不具合箇所説明図

不具合の内容

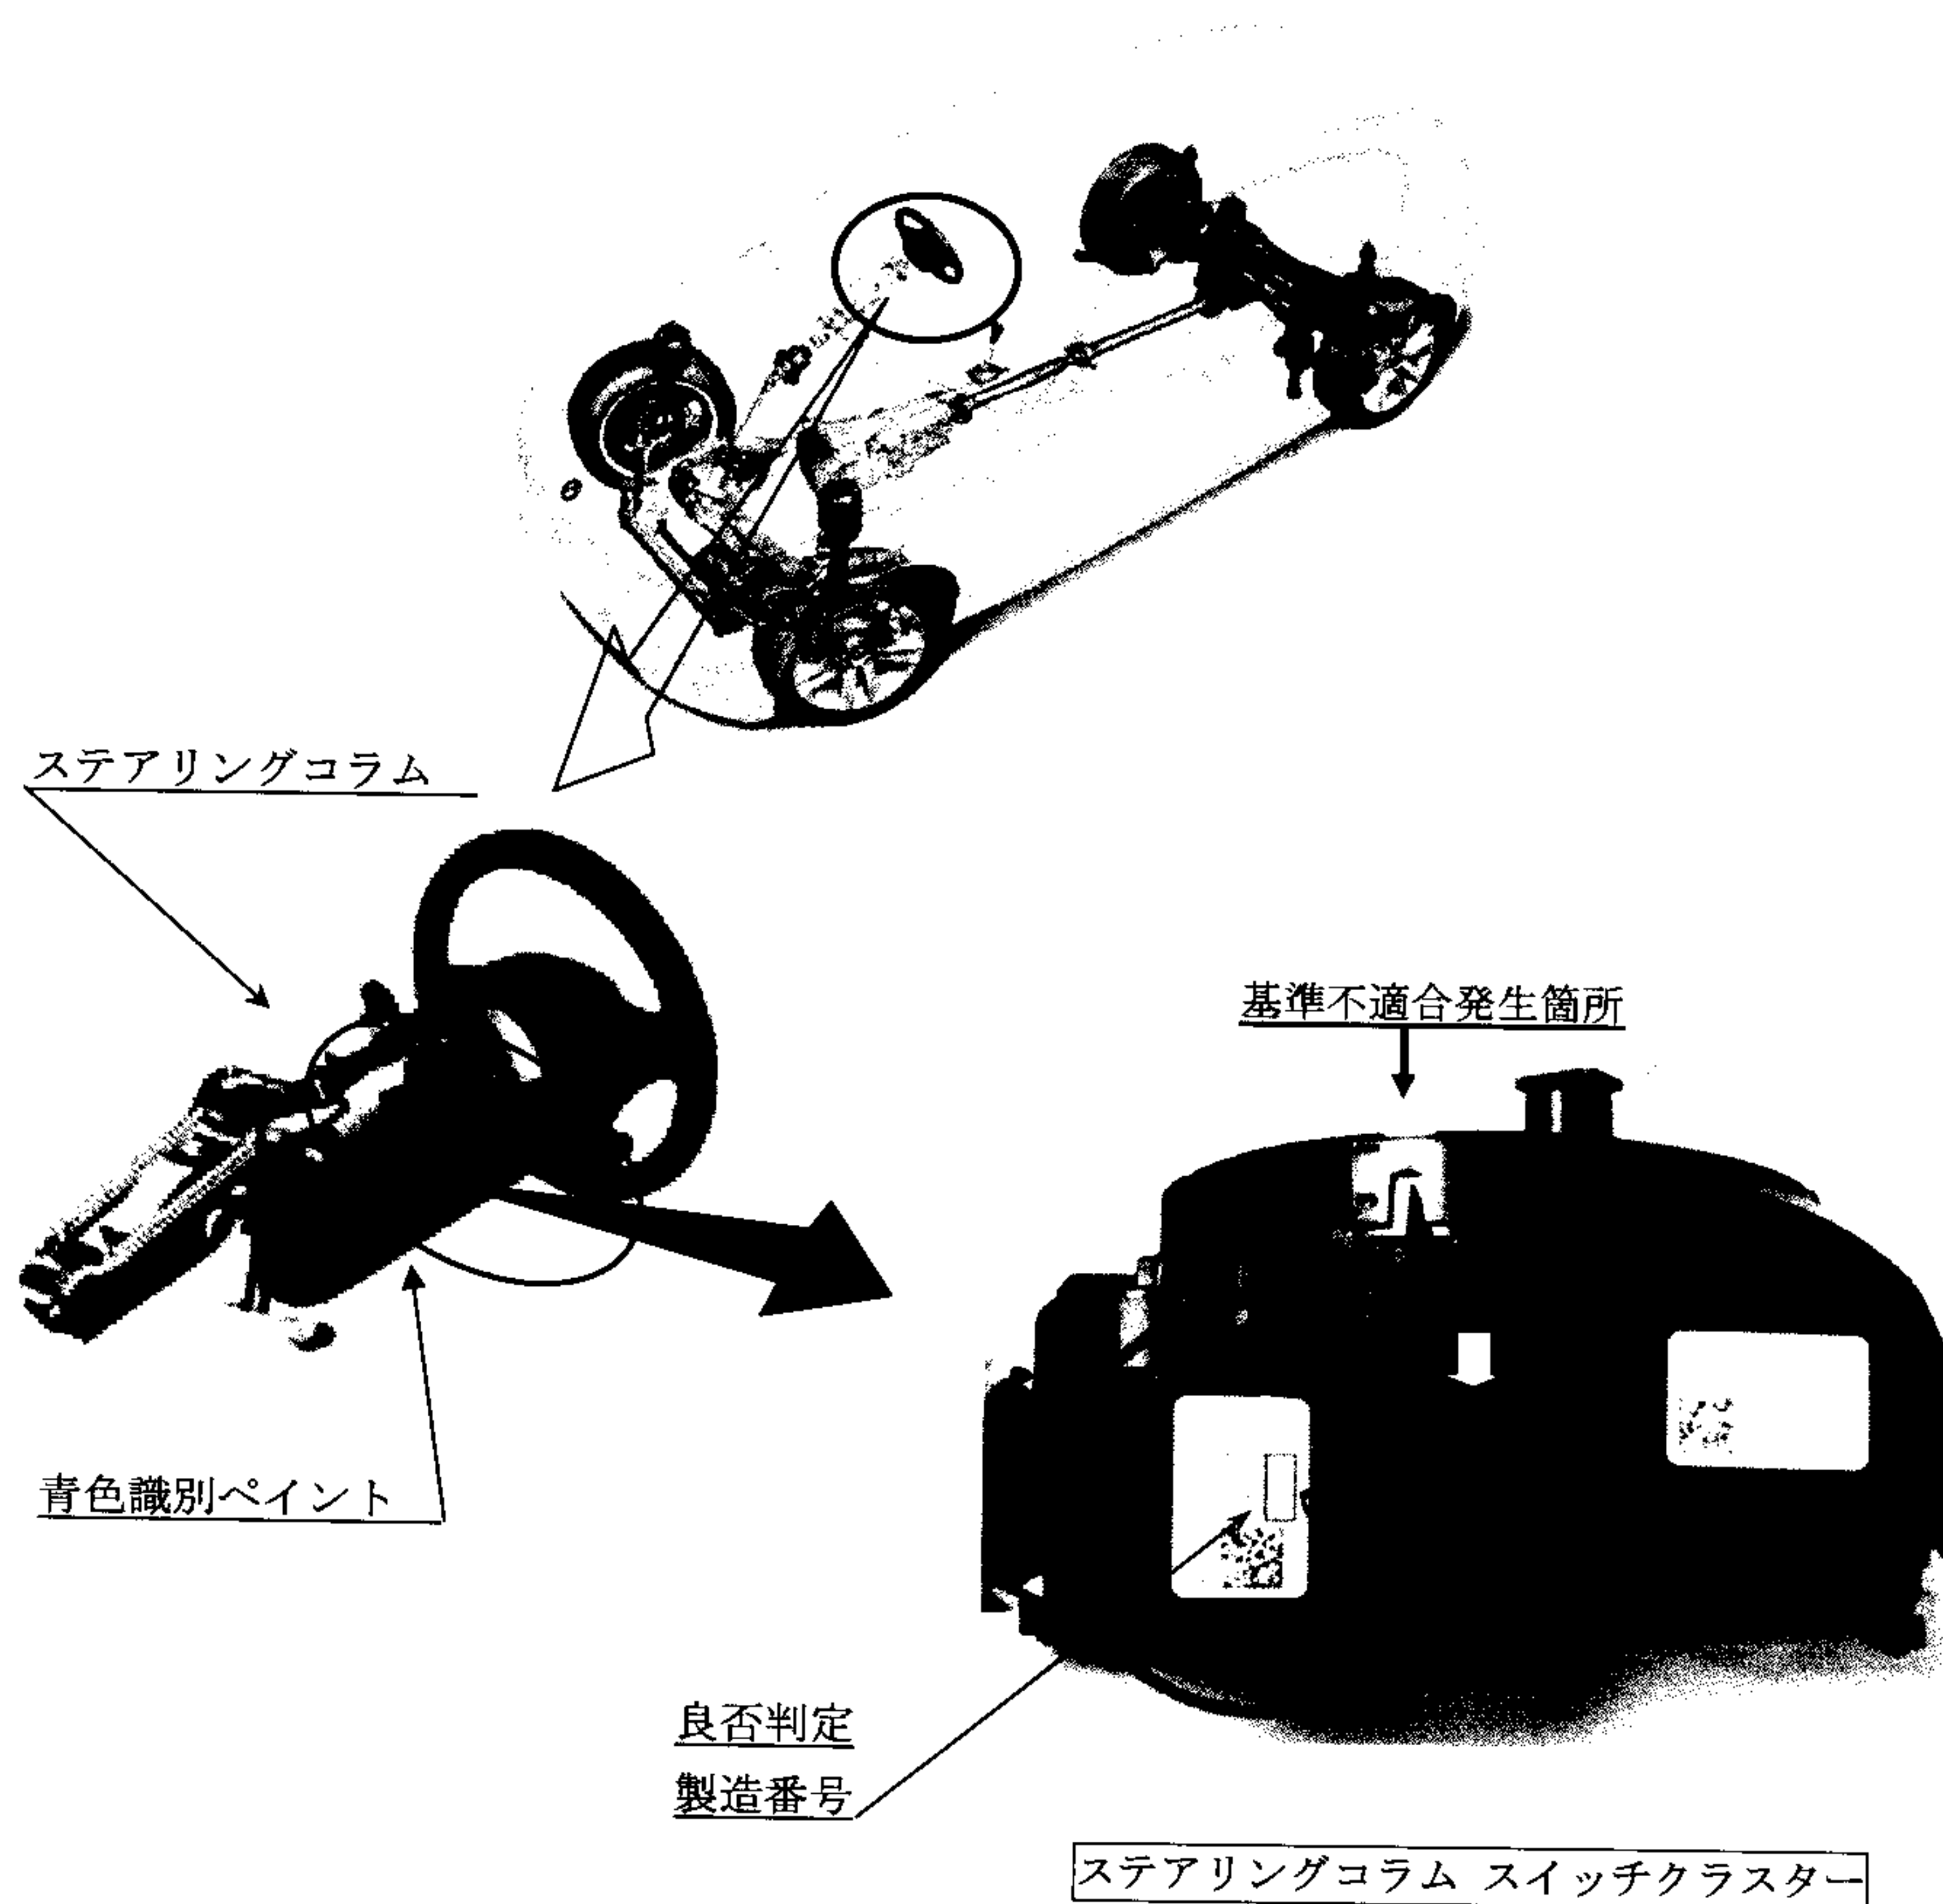
ステアリングコラム スイッチクラスターに組み込まれた、方向指示器及びワイパーの信号を制御するプロセッサの取り付けが不適切なため、信号が時々断続することがあり、方向指示器及びワイパーが作動しなくなるおそれがある。

全車両、当該部品の良否を判定し、
不具合品の場合は良品と交換する。

識別：作業完了車には、ステアリング
コラムの下側カバーに青色の
ペイントマークを塗布する。
